VYSVĚTLENÍ ZADÁVACÍ DOKUMENTACE Č. 7

Název veřejné zakázky:	Rozšíření kapacit zázemí ZŠ Šlapanice – pavilony F a G
Druh veřejné zakázky:	Stavební práce
Režim veřejné zakázky:	Nadlimitní veřejná zakázka
Druh zadávacího řízení:	Otevřené nadlimitní řízení
Název zadavatele:	Město Šlapanice
Sídlo zadavatele:	Masarykovo náměstí 100/7, 664 51 Šlapanice
IČO zadavatele:	00282651
Právní forma zadavatele:	801 - Obec nebo městská část hlavního města Prahy
Zastoupení:	Mgr. Michaela Trněná, starostka
Adresa profilu zadavatele:	https://zakazky.slapanice.cz

Kniha svítidel dle DI3:

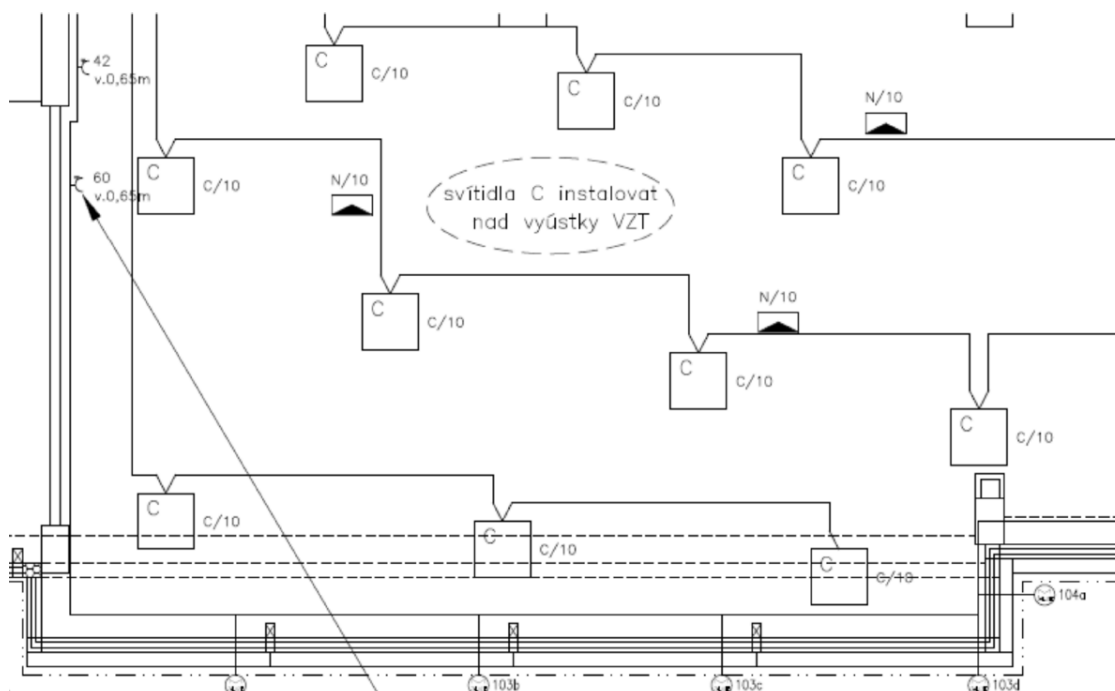
Proti předchozí verzi knihy svítidel je ta z DI3 zcela přepracována a nekoresponduje nyní ani s výkazem výměr, ani s výpočty osvětlení.

Ve výpočtech osvětlení jsou uvedeny zcela jiné typy a parametry svítidel, než je uvedeno ve výkazu-výměr či knize svítidel.

Jako další příklad nesouladu uvádíme požadavky na svítidlo C a F

Povšimněte si prosím nesouladu v příkonu svítidla

Podle výkresové dokumentace má být svítidlo C dokonce čtvercové, nikoliv obdélníkové jak je zobrazeno v knize sv.

Usuzujeme, že došlo na straně zadavatele k omylu a do DI4 byly vloženy špatné přílohy.

V návaznosti na vysvětlení č.97 z dodatečných informací č.3 prosíme zadavatele o vysvětlení, případně úpravu zadávací dokumentace takovým způsobem, aby veškeré části zadávací dokumentace týkající se umělého osvětlení byly ve vzájemném souladu

Revidovaná kniha svítidel byla upravena na základě pozdější spolupráce se světelným studiem, které použilo svítidla jiného výrobce, avšak osvětlení odpovídá normovým hodnotám. Je doplněna upravená kniha svítidel.
